地震発生からブラックアウトに至るまでの 事象について（前回指摘事項等）

2018年10月9日

第1回検証委員会において、地震発生からブラックアウトまでの事象について概ね明らかとなった。当資料では前回継続検討としていた事象や、ご意見のあった事象等について調査を行い、以下のとおり調査結果をまとめた。

4. 系統電圧の推移について（発電機無効電力の状況）

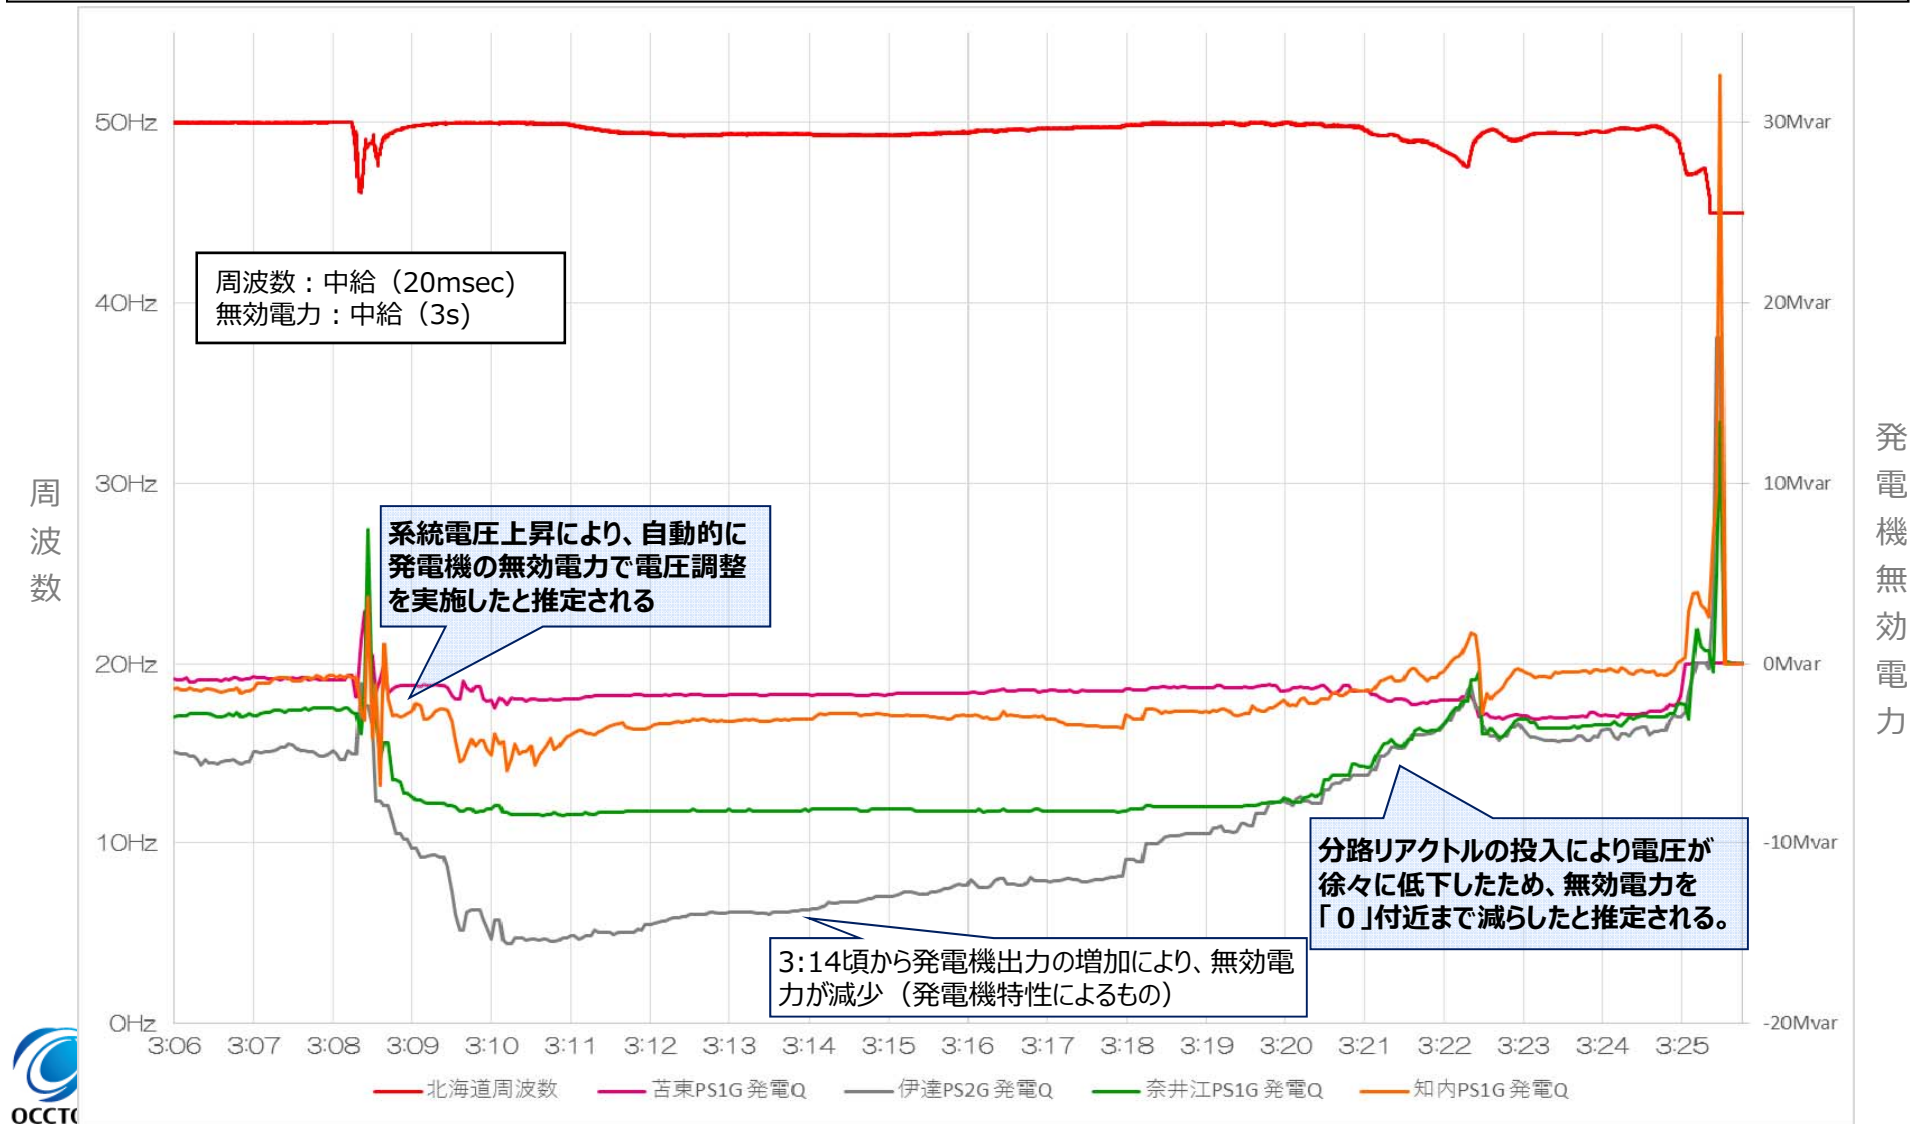
- 地震発生後の苫東厚真以外の各発電所の電圧は以下のとおり。
- 地震直後は発電所の母線電圧が上昇したため、下げる方向に無効電力を調整している状況が分かる。
- その後、系統制御所の分路リアクトル再投入により電圧が低下したため、無効電力を減らしたと推定される。
